REGIONE LIGURIA

Settore Ecosistema Costiero e Acque

Oggetto: **L053_S388** - Lista di Controllo art. 6 comma 9 D. Lgs. 152/2006.
Valutazione preliminare mediante lista di controllo per variante al piano di coltivazione della cava di calcare Veriusa sita nel Comune di Pallare.
Proponente: Bagnasco Edoardo S.r.l. – Cengio (SV)
Richiesta contributo istruttorio ai sensi dell'art. 4 comma 4 della DGR n. 107/2018. **Riscontro**.

Figura A: rappresentazione cartografica dell'area di cava rispetto ai corpi idrici superficiali e sotterranei individuati nel PTA

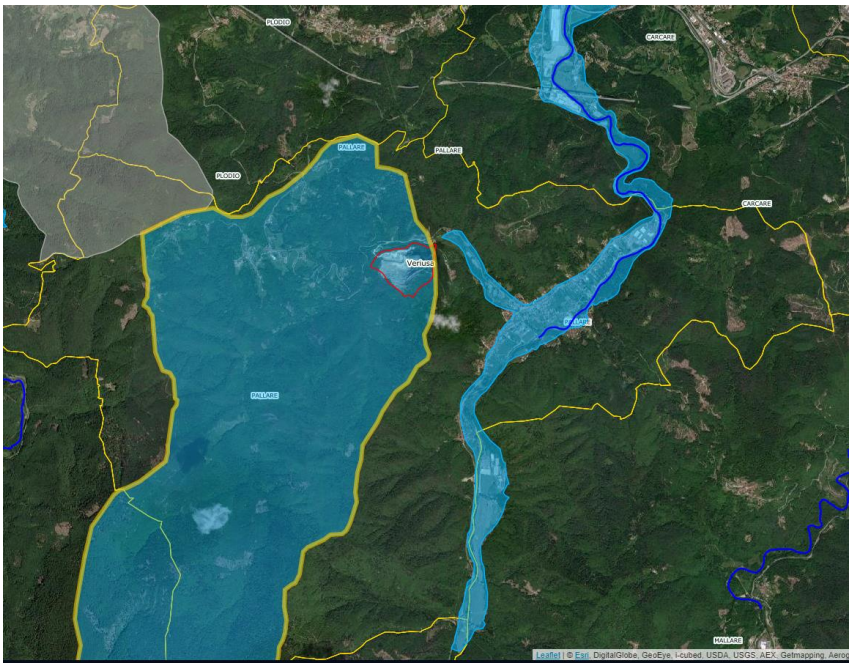
Per quanto concerne il Piano regionale di Tutela delle Acque (aggiornamento di cui alla DCR n. 11/2016) il sito in questione interessa, come rappresentato nella successiva Figura A, il corpo idrico sotterraneo di tipo carsico denominato IT07GWCASV25 – Pallare, che in base

In relazione a quanto sopra e vista la tipologia degli interventi prospettati, non si ritiene che essi producano significativo impatto peggiorativo, rispetto allo stato attuale, sulla risorsa idrica per gli aspetti di nostra competenza.

Figura B: evidenza della stazione di monitoraggio del corpo idrico sotterraneo carsico denominata IT07SVSBS001-Fontanazzo (circoletto giallo)

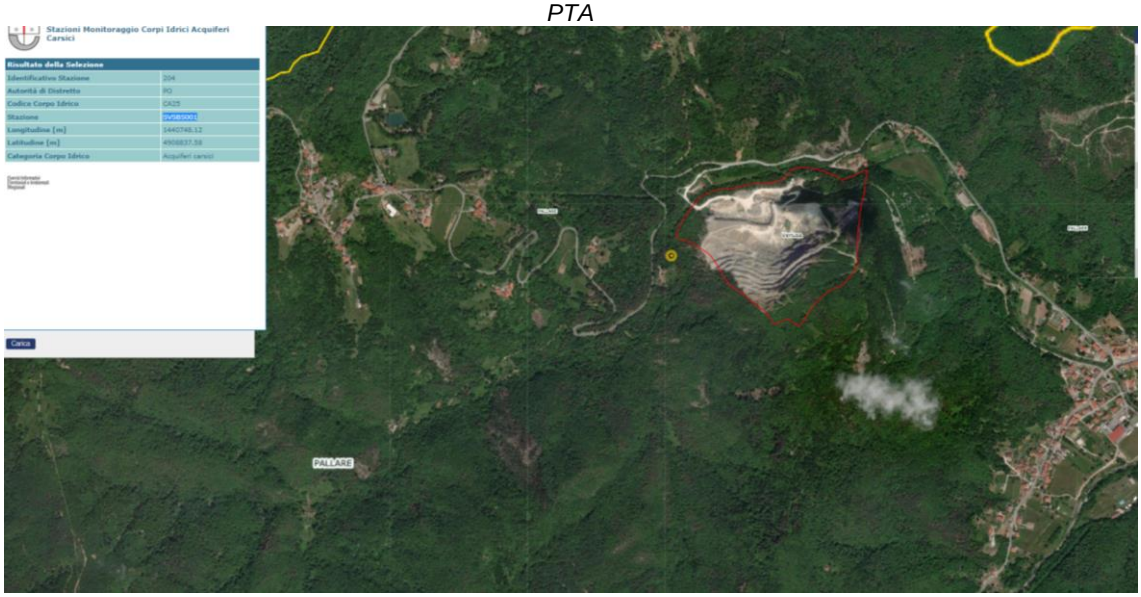
all'ultima classificazione aggiornata con DGR n. 1161/2021 sulla base dei dati del sessennio 2014-2019 è stato classificato in stato chimico e stato quantitativo buono.
Nella successiva Figura B è evidenziata la stazione della rete di monitoraggio regionale utilizzata per tale classificazione, codificata IT07SVSBS001 e denominata Fontanazzo. Riguardo tale sorgente nel parere relativo alla verifica di assoggettabilità alla VIA cui era stato sottoposto l'attuale progetto di coltivazione della cava (Relazione Istruttoria n° 388 del 8 febbraio 2010) relativamente a tale sorgente si legge:
"In sponda sinistra al torrente è presente la sorgente captata "Fontanazzo", a quota 455 m slm, sopraelevata di circa 20 m rispetto all'alveo. Le tubazioni di derivazione si sviluppano interamente in sponda sinistra, per cui l'ampliamento della cava non interferisce in alcun modo con tale opera di presa."
Il bacino di drenaggio della sorgete Fontanazzo si sviluppa a monte della stessa in direzione ovest pertanto, pur non essendone ben definiti i limiti, non interessa l'area di coltivazione della cava.

I dati di monitoraggio della sorgente infatti non hanno finora evidenziato interferenze apprezzabili.
